## Beoordeling Parallelweg te IJsselmuiden

<b>Aan:</b>	Bert Lowijs, Lowijs advies
<b>Van:</b>	Jarno Brouwer, BonoTraffics bv
<b>Betreft:</b>	Beoordeling huidige en toekomstige situatie Parallelweg te IJsselmuiden
<b>Projectnummer:</b>	BT-LOW-12-001
<b>Datum:</b>	12 september 2012

### Rijcurve vuilnisauto

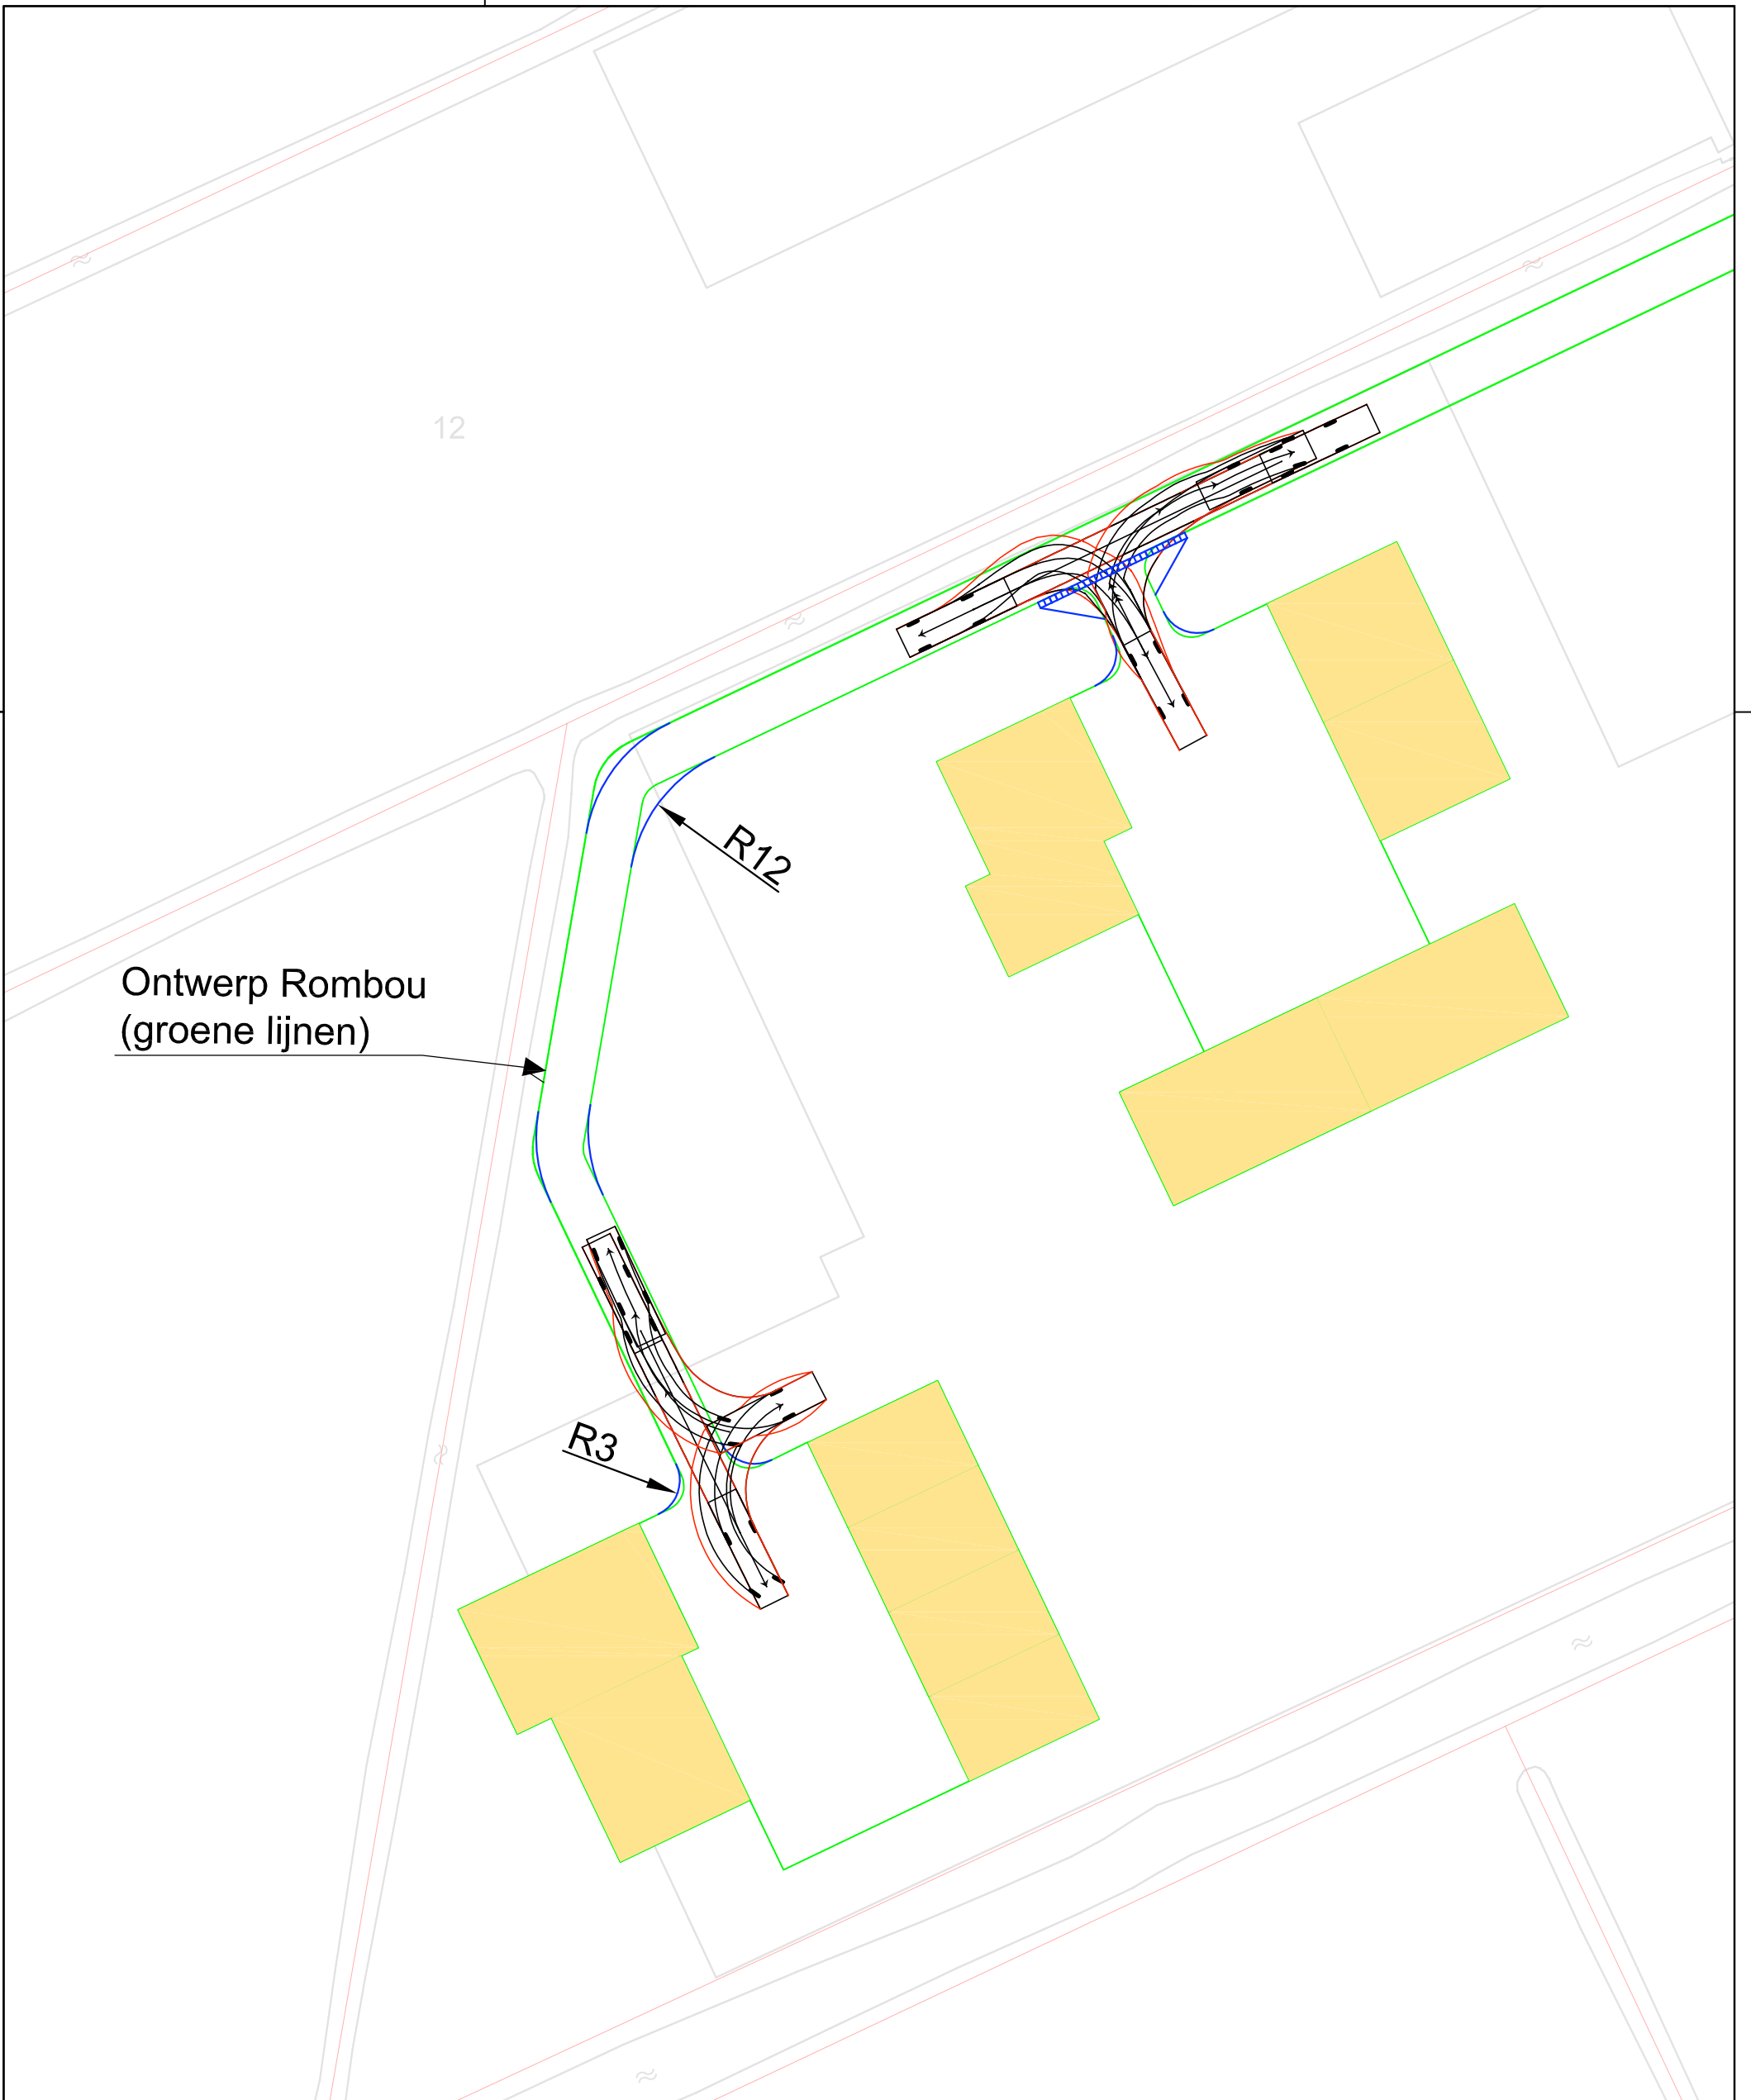
in verband met geparkeerde voertuigen en andere mogelijke obstakels, zoals bomen en lichtmasten op de terreinen van de twee woningenclusters, wordt aangenomen dat keerbewegingen door vrachtverkeer (waaronder een vuilnisauto) buiten deze terreinen dient plaats te vinden. In bijlage 4 is een rijcurve van een vuilnisauto weergegeven. Ter hoogte van het eerste woningencluster worden de bochtstralen vergroot om de keerbeweging voor een vuilnisauto mogelijk te maken. Omdat de weg ter hoogte van het tweede woningencluster doodloopt en er geen ruimte voor vrachtverkeer is om te kunnen keren, zal er ter hoogte van het tweede woningencluster een keerruimte voor een vuilnisauto/vrachtverkeer aangebracht moeten worden.

Opgemerkt moet worden dat deze oplossing niet ideaal is, omdat de ruimte voor het keren incidenteel gebruikt wordt en daardoor waarschijnlijk voor andere doeleinden zoals parkeren gebruikt zal worden.
